## 改善箇所説明図②

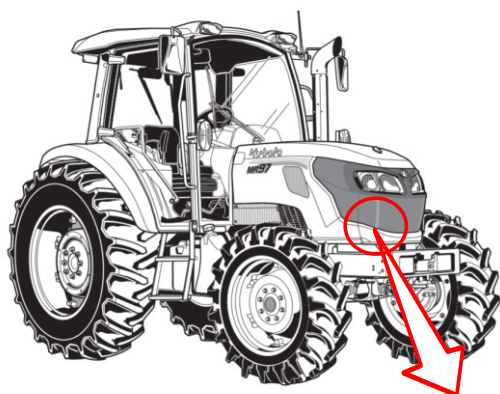
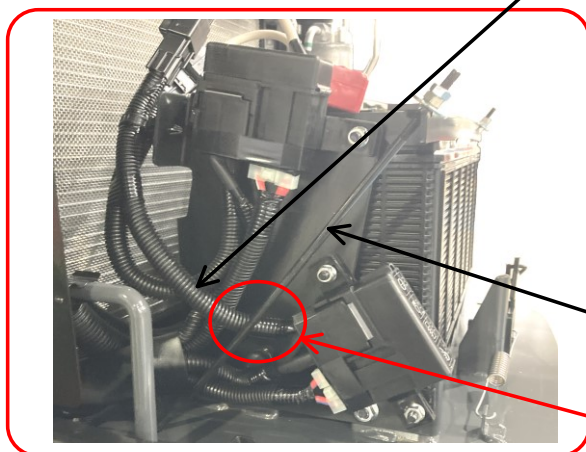
基準不適合箇所

農耕用トラクタのエンジンルーム内のワイヤハーネスにおいて、取り回しが不適切なため、ワイヤハーネスとバッテリー固定ボルトが接触しているものがある。そのため、走行中の振動等により、当該ワイヤハーネスの被覆が摩耗により損傷して内部電線が短絡し、最悪の場合、ワイヤハーネスが焼損して火災となるおそれがある。

全車両、バッテリー固定ボルトに保護ゴムを追加する。また、ワイヤハーネスに損傷が見られるものは、補修またはワイヤハーネスを新品に交換する。
